**Avis de la Mission régionale d'autorité environnementale de la
région Nouvelle-Aquitaine sur le projet de mise en compatibilité
par déclaration de projet du plan local d'urbanisme (PLU) de
Château-Larcher (Vienne)**

n°MRAe 2017ANA17

PP-2016-4109

Plan de zonage avant et après mise en compatibilité

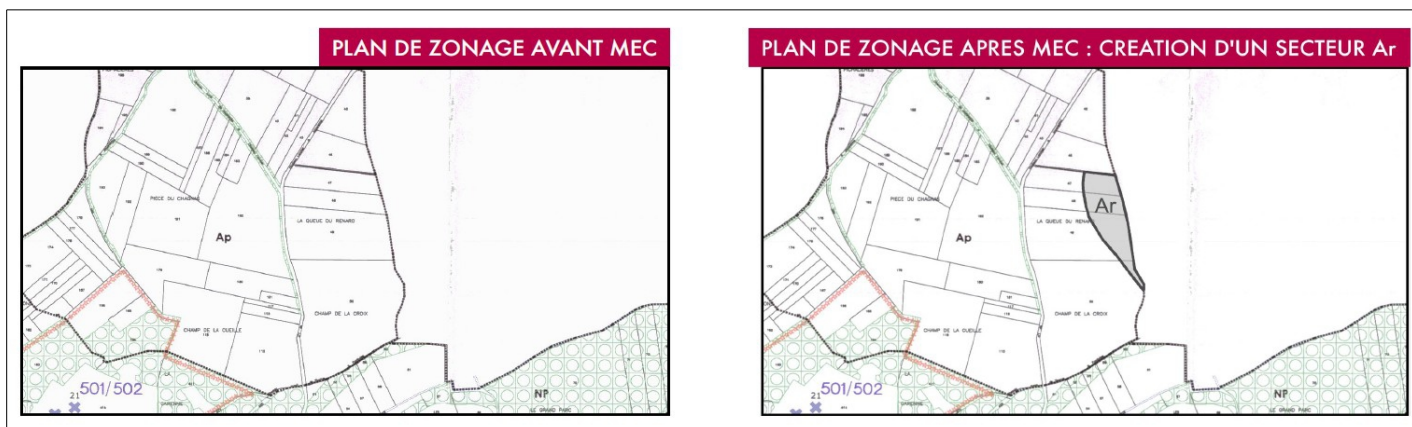
Le projet de mise en compatibilité du PLU de Château-Larcher a pour objectif de créer un secteur agricole indicé (Ar) spécifique pour permettre la réalisation de la retenue de substitution, entraînant le changement de réglementation pour 1,9 ha de surfaces agricoles, protégées en raison de leur valeur environnementale, paysagère ou archéologique (Ap).

Le règlement envisagé du secteur Ar ne permet que l'implantation de la retenue et des équipements qui y sont liés.
